Европейская экономическая комиссия**Комитет по внутреннему транспорту****Всемирный форум для согласования правил
в области транспортных средств****Рабочая группа по вопросам освещения
и световой сигнализации****Шестьдесят девятая сессия**

Правила № 10 (электромагнитная совместимость)**Предложение по поправкам серии 05
к Правилам № 10 (электромагнитная
совместимость)****Представлено Международной организацией
предприятий автомобильной промышленности***

Воспроизведенный ниже текст был подготовлен экспертами Международной организации автопроизводителей (МОПАП) и предусматривает распространение сферы применения Правил на все виды систем электрического привода выше определенного уровня рабочего напряжения, когда они находятся в режиме зарядки. Для целей конфигурации "режим зарядки перезаряжаемой энергоаккумулирующей системы (ПЭАС) с подключением к электросети" Правила № 10 и поправки серии 04 к ним распространяются только на официальное утверждение типа для укомплектованных транспортных средств. Это предложение предусматривает распространение официального утверждения типа на отдельные электрические элементы (ЭСУ) для указанной конфигурации. Оно включает в себя обновленные описания исп

Рис. 1

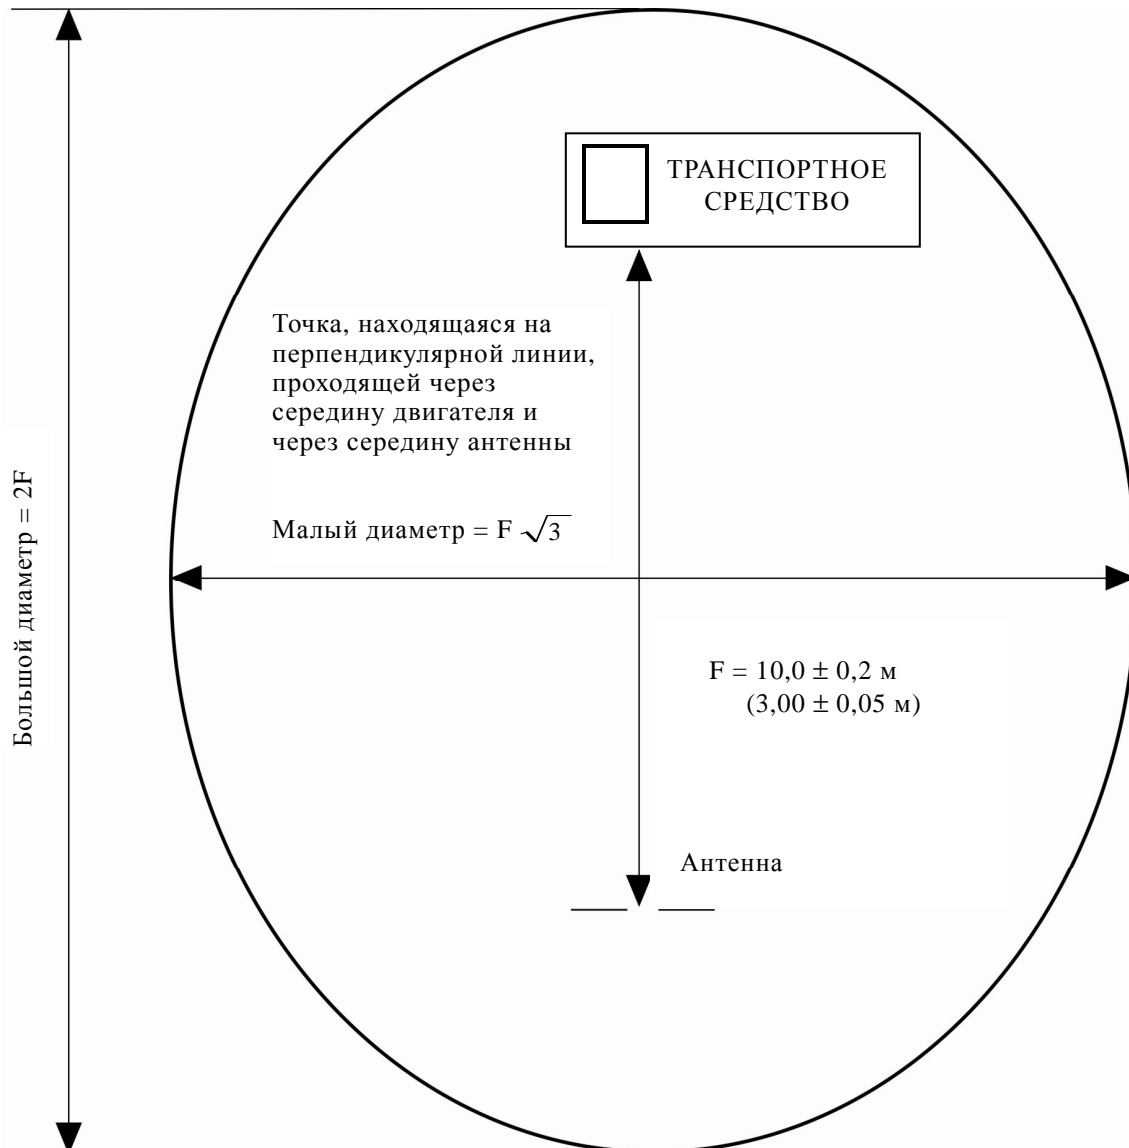
Приложение 4, добавление, изменить следующим образом:

Рис. 1

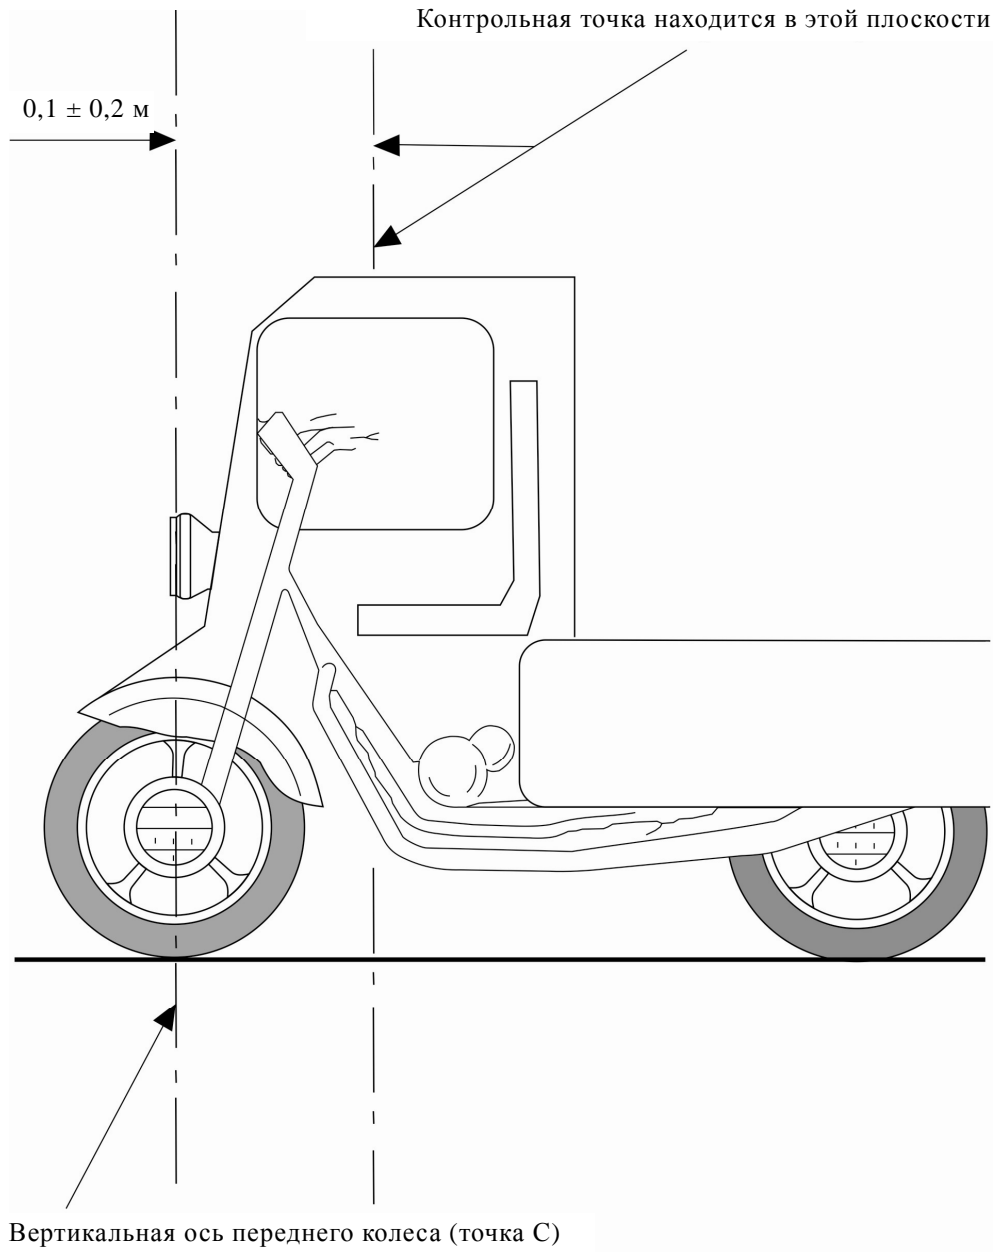
Приложение 6, добавление изменить следующим образом:

"Рис. 2

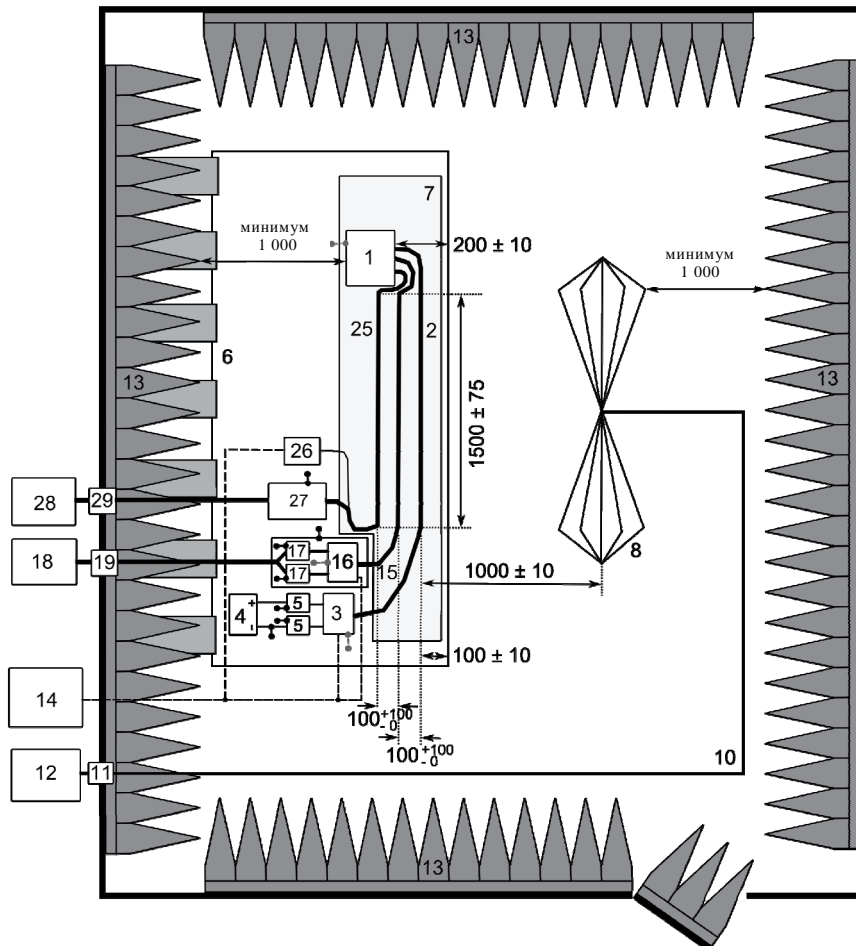
Приложение 7 изменить следующим образом:

Рис. 1
Транспортное средство в конфигурации "режим зарядки ПЭАС с подключением к электросети"

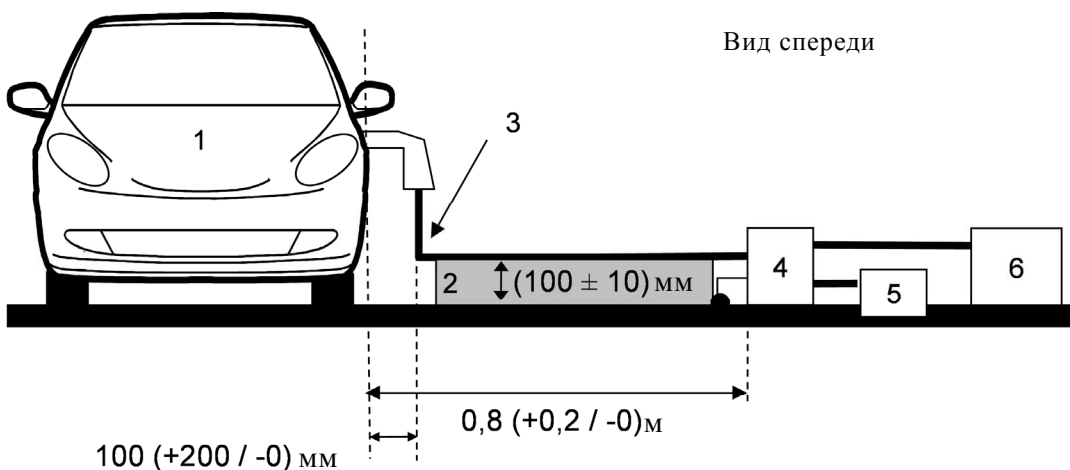
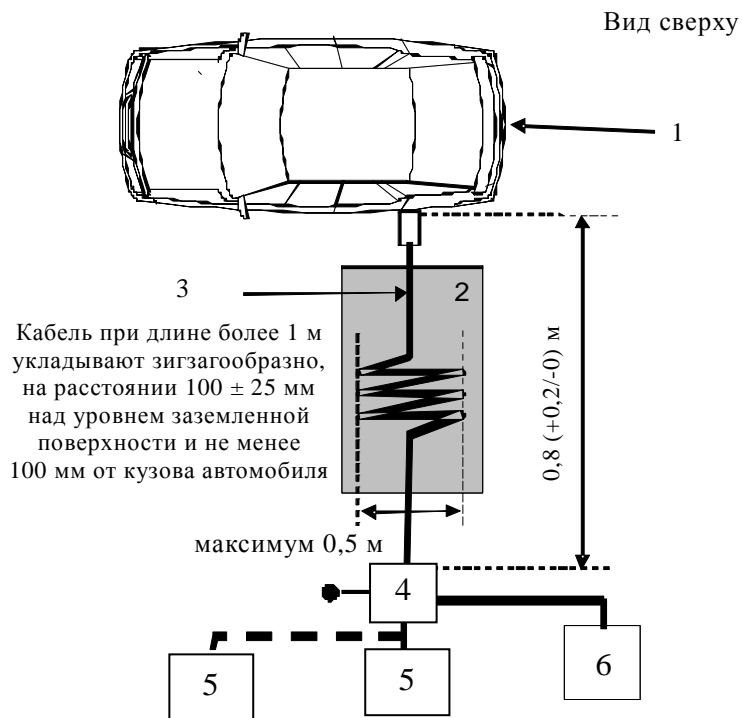
- 3.3 Испытательная схема кабельного соединения транспортного средства в конфигурации "режим зарядки ПЭАС с подключением к электросети" показана на рис. 1 добавления 1 к настоящему приложению.
- 3.4 ~~Измерения проводят с помощью спектроанализатора или сканирующего приемника. Подлежащие учету параметры определены, соответственно, в предписаниях 4.4.1 (таблица 1) и 4.4.2 (таблица 2) стандарта CISPR 25 (второе издание 2002 года и исправление 2004 года).~~

Приложение 13, добавление 1 изменить следующим образом:
